Protokoll

Nr.3/2016

zur öffentlichen Sitzung des Gestaltungsbeirats (GBR)

am Freitag, 01.07.2016, Remise des Blühenden Barocks, Mömpelgardstraße 28/1

Ansichten Ost, Nord-Ost

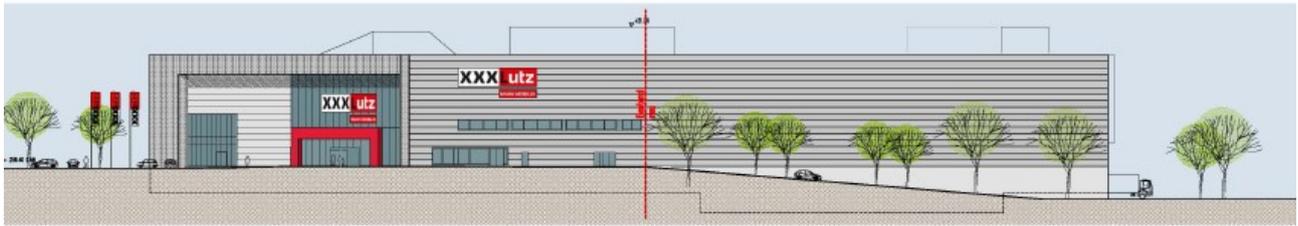
Gleichwohl empfiehlt der Gestaltungsbeirat **die Vielfalt an unterschiedlichen Fassadenmaterialien, Fensterformaten und Farben im Eingangsbereich zu reduzieren**. Durch eine vollflächige Verglasung unter dem auskragenden Dach könnte das Gebäude eine einladende Geste nach außen erhalten. Auch eine Integration des Windfangs in den rot umrahmten Vorbau würde bei Wegfall der runden Karusselltür zu einer Beruhigung der Eingangsfassade führen.

Der vorgeschlagene **rote Werbekörper** an der Nordostecke des Gebäudes wird kontrovers diskutiert. Aus städtebaulicher Sicht führt der Werbekörper zu einer unangemessenen Betonung der Gebäudeecke. Er passt nicht zur Gesamtkomposition des Gebäudekomplexes. Anstelle des Werbekörpers könnte an dieser Stelle der auf den anderen Fassaden verwendete Schriftzug oder ein eigenständiges Element die gewünschte Aufmerksamkeit sicherstellen. In diesem Zusammenhang ist eine **Überprüfung der Dimension der Werbeanlage** notwendig und baurechtlich mit den Vorgaben der Stadt abzustimmen.

Grundriss Erdgeschoss

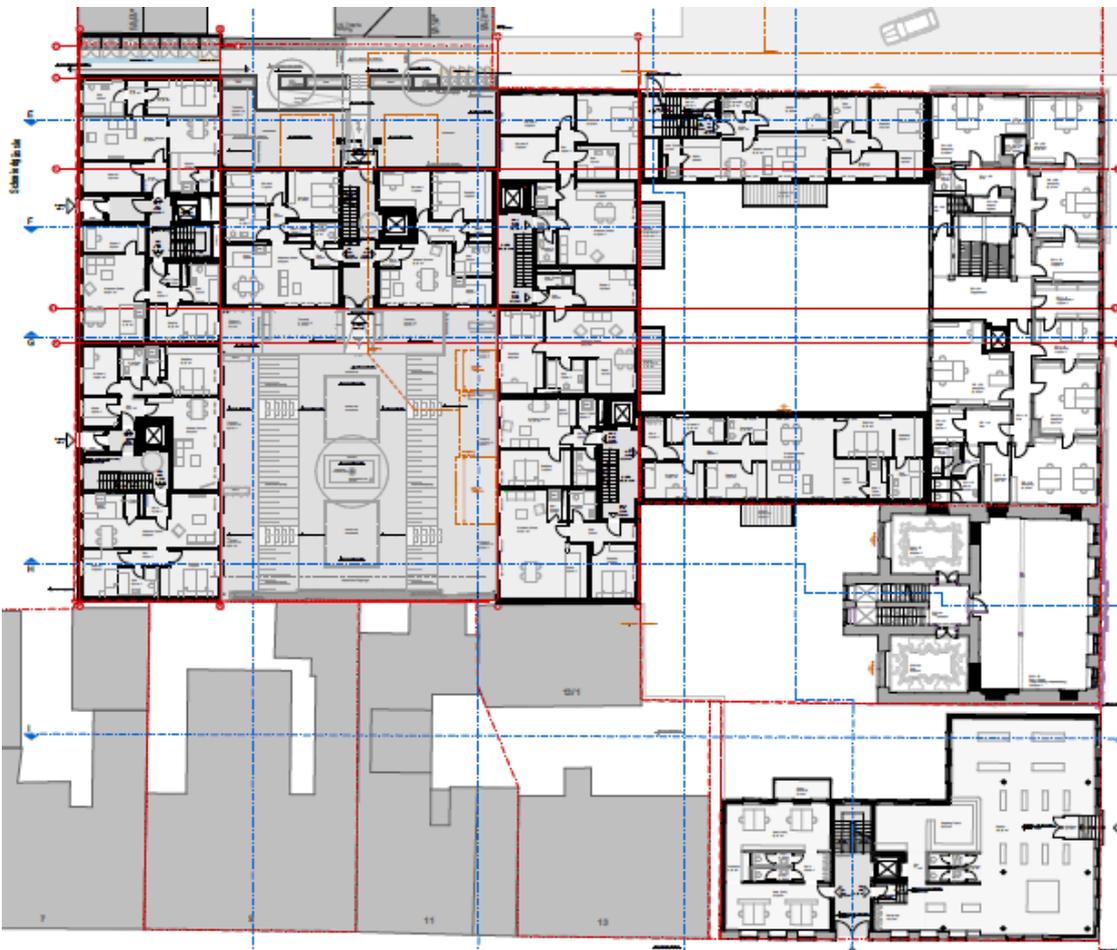
- Die Qualität der nach Osten ausgerichteten und **einseitig belichteten Wohneinheiten im Erdgeschoss** ist unbefriedigend. Diese **muss verbessert werden** und gegebenenfalls in Ihrer Nutzung als Wohnraum hinterfragt werden.
- Die **Fahrradräume im Untergeschoss müssen so proportioniert** sein, dass Sie in Bezug auf die Bewegungs- und Aufstellfläche **gut funktionieren.** Diese sollten zudem einfach und bequem erreicht werden können.
- Die zweigeschossige auf der Eingangsebene **Kaffeehaus** angeordnete Nutzungseinheit soll direkte Zugänge zum Hofbereich erhalten. Im Falle der favorisierten Gastronomienutzung kann dadurch der Außenbereich ideal angebunden werden.

Freiflächengestaltung

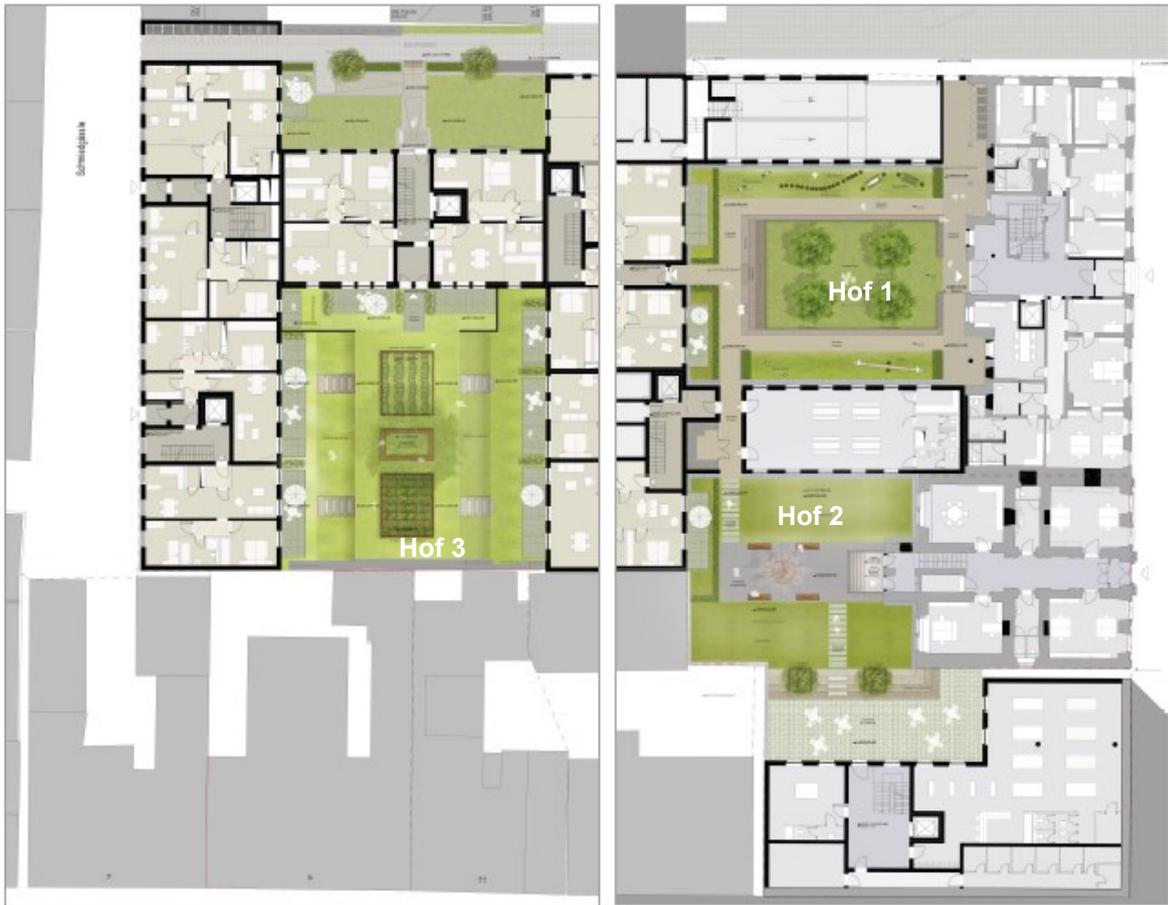
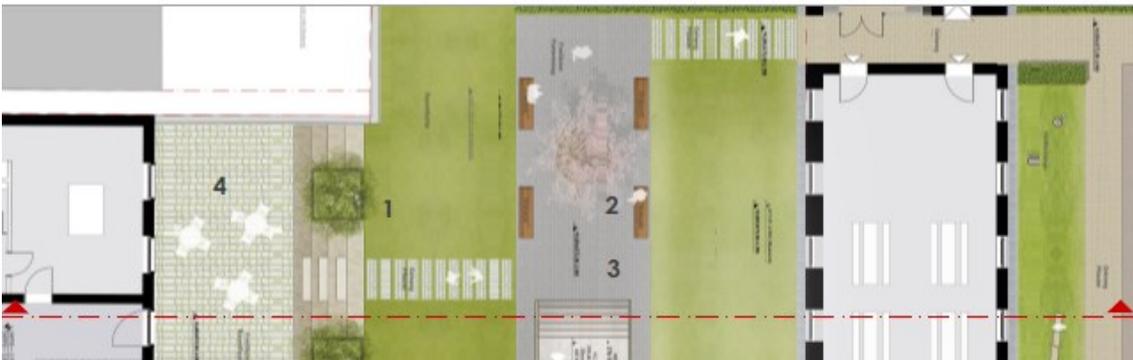
Diese Hofthemen werden grundsätzlich positiv bewertet, jedoch muss die Ausgestaltung noch weiterentwickelt werden. Insbesondere die Gestaltung des nordöstlichen Hofes kann noch nicht überzeugen. Die Wiesenfläche als Gestaltungselement mit den Bäumen führt dazu, dass die **Großzügigkeit des Hofes nicht wahrgenommen** werden kann und der **Zugang zum Gesandtenbau** beeinträchtigt wird. Die Anordnung der **Kinderspielflächen** erscheint willkürlich. Die **Müllbehälter** und **Fahrradstellplätze** am einzigen barrierefreien Zugang zu den beiden östlichen Höfen beeinträchtigen die Eingangssituation.

- Der **nördliche Zugangsbereich** in die Höfe muss in seinem Erscheinungsbild aufgewertet werden. **Störend ist die Anordnung der Mülltonnen im Durchgang.** Hier muss geprüft werden, ob diese im Gebäude untergebracht werden können.
- Der Vorschlag, **den Eingang zum Innenhof und die Einfahrt zur Tiefgarage transparent** zu gestalten und den Blick in den Hof zuzulassen, wird begrüßt. **Vorstellbar wäre hier ein perforiertes Schiebelelement (z.B. mit einem Ornament-Muster).**
- Die **an den rückwärtigen Bereich des Gesandtenbaus angrenzende befestigte Freifläche** ist in ihrer Dimensionierung zu klein.
- Die **Dimensionierung der lichten Weite von Wegen, Durchführungen und Zugängen** im Außenbereich wirkt eng und ist **zu knapp bemessen.**

Lageplan

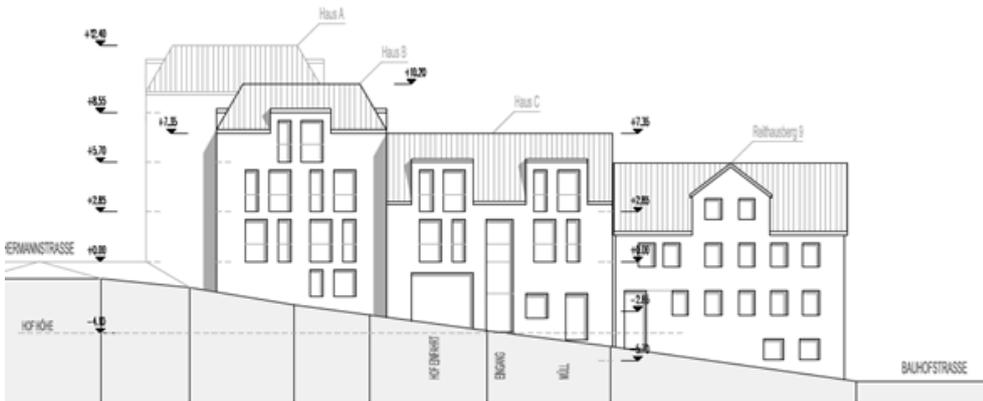
Die Ausrichtung der Wohnungen entlang der Hermannstraße allein nach Norden ist aus städtebaulichen Gründen schwierig. Deshalb empfiehlt der Gestaltungsbeirat die Grundrisse nach Süden (Nord-Süd-Ausrichtung) „durchzustecken“. Um dies zu erreichen, wird angeregt ein drittes Treppenhaus vorzusehen. Aus dem 4-Spänner könnten damit zwei 2-Spänner gebildet werden, die sowohl zum ruhigen Innenhof als auch nach Süden zur Hermannstraße ausgerichtet wären.

Weiterhin wird angeregt, dass Eckgebäude zu verlängern, um ein Walmdach ausbilden zu können (und damit kein Zeltdach ausbilden zu müssen). Mit dieser Änderung könnte auch die empfohlene Grundrisstypologie mit der Ergänzung eines 3. Treppenhauses, d.h. 2 x 2-Spänner umgesetzt werden.

Die Grundstücksrestflächen, die durch die Stufung der Gebäude im Kurvenbereich von Hermannstraße zum Reithausberg entstehen, sollten gestalterisch an den Bürgersteig angepasst und mit Belag versehen werden.

Ansiht Süd (Hermannstraße)

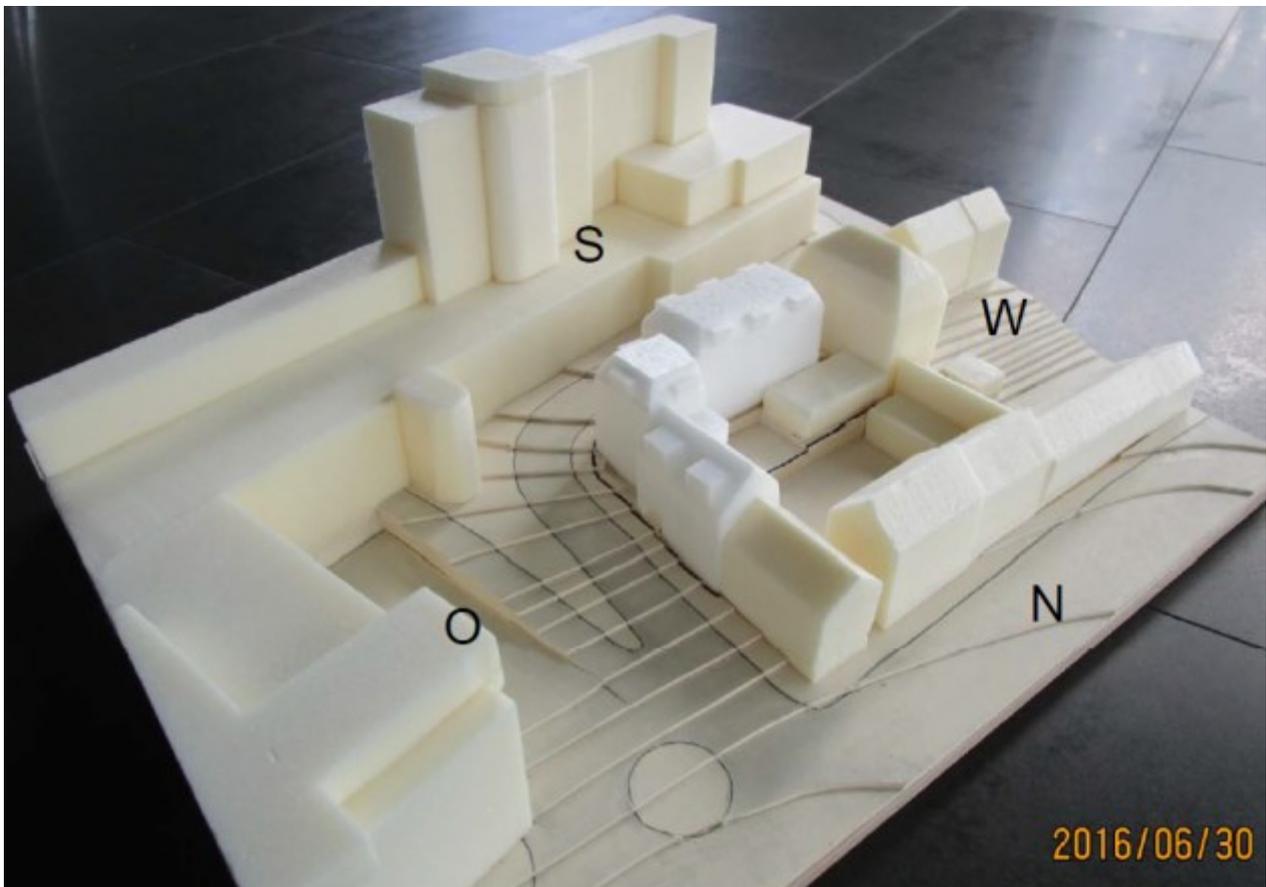
Die Ausbildung von an die historischen Dachgauben angepassten Dachgauben wäre wünschenswert. Die Anzahl, Proportion und Gliederung der Zwerchgiebel soll überprüft werden. Die Dächer sollten zudem höher ausgebildet werden, die Ausbildung eines "kompletten" Walmdachs wie in der historischen Nachbarbebauung sollte geprüft werden.

Der Zusammenhang Grundriss – Fassade muss noch herausgearbeitet werden. Insgesamt sollte die Fassade klarer und ruhiger gestaltet werden. Die unterschiedlichen Fensterformate und ihre wechselseitigen Anordnung wirken unruhig und fremd. Dabei kann jedem Haus gestalterisch ein eigener Charakter gegeben werden
